JRR-3 の設計及び工事の方法の認可申請書（その 1 1）に係る追加説明事項

令和 2 年 7 月 29 日  
日本原子力研究開発機構  
原子力科学研究所

図1 原子炉本体に接続する配管の配置図

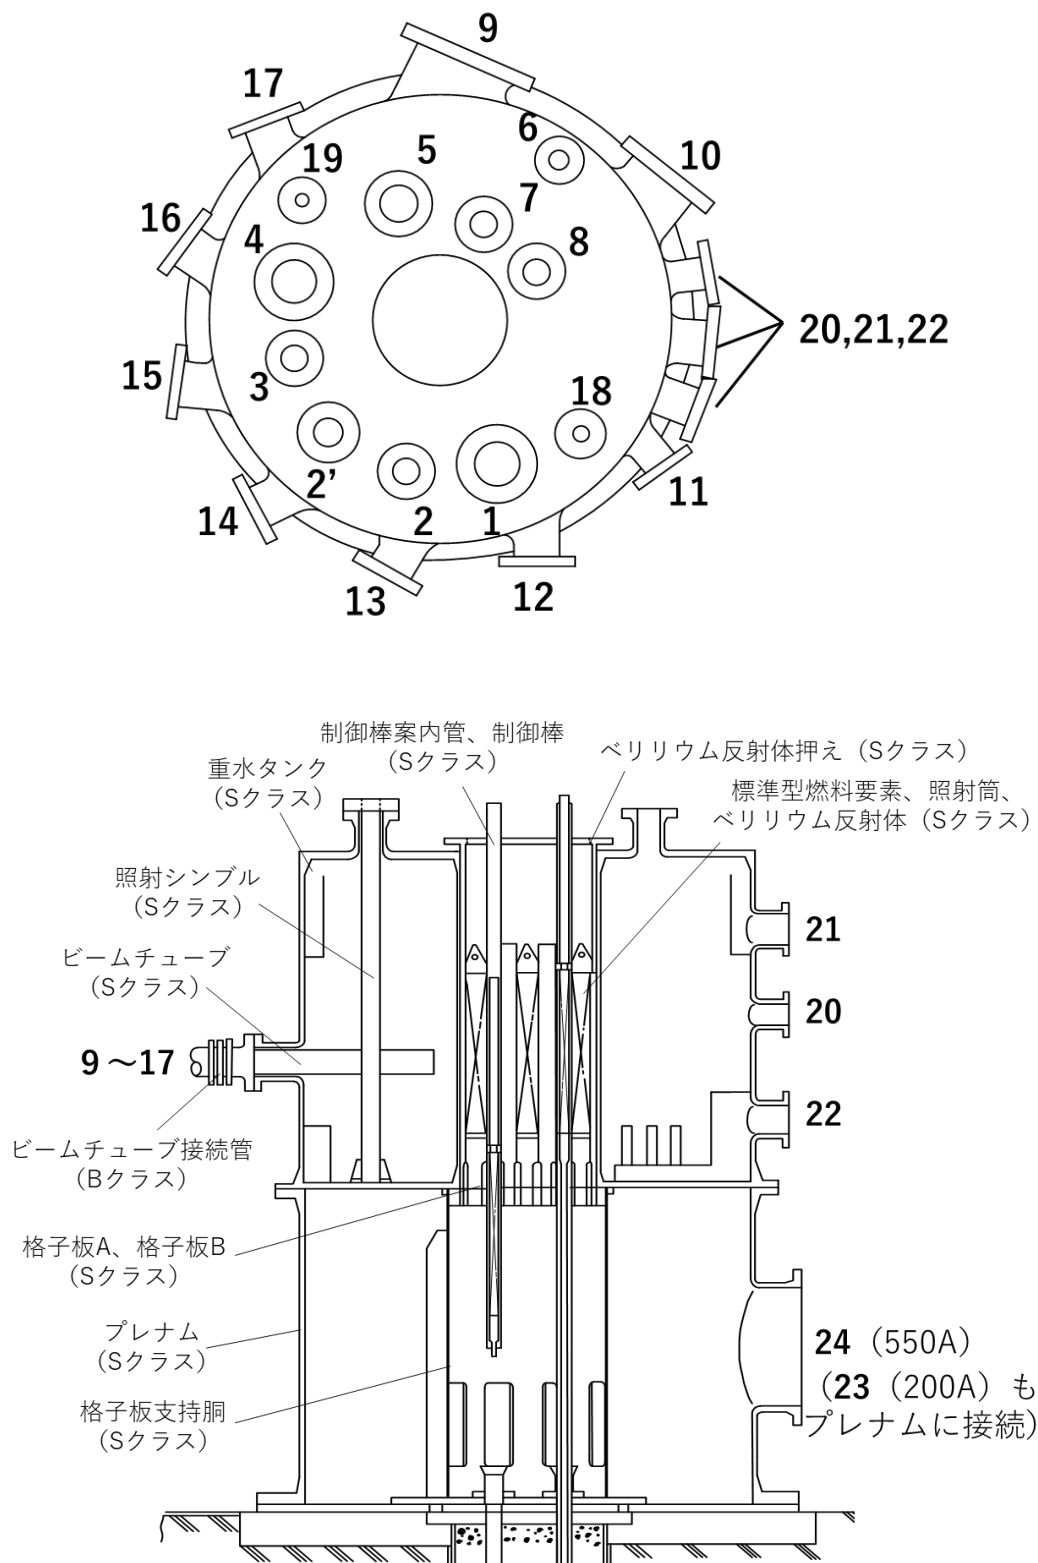
- ・重水タンクに接続する配管が損傷した際に、重水タンクを介して炉心に影響を与えることはないか。
- ・プールゲートは上位波及を考慮する必要があるのではないか。

- ・重水タンクに接続する重水冷却配管について、どの様な整理を行い、波及影響を及ぼさないとしたのか図等を用いて説明すること。
- ・プールゲートの上位波及がないとしたことについて、プールゲートの構造を図等で説明すること。

- ・重水タンクに接続する配管について、いくつまでを口径の小さい配管と考えたのか説明すること。

設置変更許可の審査時において耐震重要度分類を見直した際に、原子炉本体に接続する配管類については、口径の大きな 1 次冷却系設備の配管（φ 558. 8mm）について上位波及を考慮することとし、口径の小さな配管（利用設備配管（φ 83mm、φ 60mm）、重水冷却系（重水系（φ 165. 2mm、φ 139. 8mm）、ヘリウム系（φ 89. 1mm））配管、重水ダンプ弁接続管（φ 114. 3mm）、自然循環弁接続管（φ 216. 3mm））については炉心燃料からも離れていることもあり、波及影響を及ぼすことはないとして整理した（表 1 に原子炉本体に接続する配管を、図 1 にその配置図を示す）。上記のとおり上位波及を考慮する必要のある機器の整理に当たっては、配管の口径だけでなく、配管の接続する位置や接続先の機器の状況を踏まえ総合的に判断した。

- 1, 2', 4 … フランジの先に接続する配管はないため、上位波及考慮の必要なし。照射シンプルの分岐管である照射物冷却管（φ 60mm）は母管の照射シンプル（DR-1: 内径 160mm、SH-1: 内径 120mm、SI-1: 内径 200mm、厚さはいずれも 5mm）

に比べ径が細いため、その影響は無視できる。また、照射物冷却管は照射試料冷却のためのものであり、原子炉の冷却能力に関係するものでなく、冷却系統施設には該当しない。

- 5 … 重水タンク内に挿入されるクライオスタットについて上位波及を考慮する。
- 2, 3, 6, 7, 8 … フランジの先に接続する配管 (φ 83mm、φ 45mm) は B クラスであるが、配管径が細く、燃料領域上部を通過するものはないことから上位波及のおそれはない。なお、当該配管は設置時においても B クラスに分類されており、上位波及の考慮対象にもされていない。
- 9～17 … フランジの先に接続するビームチューブ接続管は B クラスであり、S クラス設備であるビームチューブと前部水封用止板に接続するものであるが、蛇腹構造を有しているものであるため、その構造上、地震によって S クラス設備に影響を及ぼすことはない。
- 18～22 … 重水タンクに接続するプロセス用の配管であり、当該配管の損傷によって重水タンクが損傷を受けても 5mSv を超えることはない。また、重水タンク外胴に接続する配管であり、重水タンク内の S クラス機器に接続することもないため、当該配管の損傷によって炉心燃料に影響を及ぼすことはない。
- 23 … プレナムに接続する 200A、長さ 800mm 程度の短管であり、構造上、その損傷によりプレナムに影響を及ぼすことはない。
- 24 … 原子炉プール内に設置される 1 次冷却系配管について上位波及を考慮する。

また、原子炉本体に接続する配管の原子炉本体への影響については、令和 2 年 4 月 20 日の審査会合で示したように原子炉本体のモデルに 1 次冷却系配管を連結し評価を実施し、その影響が微少であることを確認している。加えて 1 次冷却系配管については耐震重要度分類で示したように上位波及を考慮し、基準地震動 Ss に対して耐震性を有することを確認している。
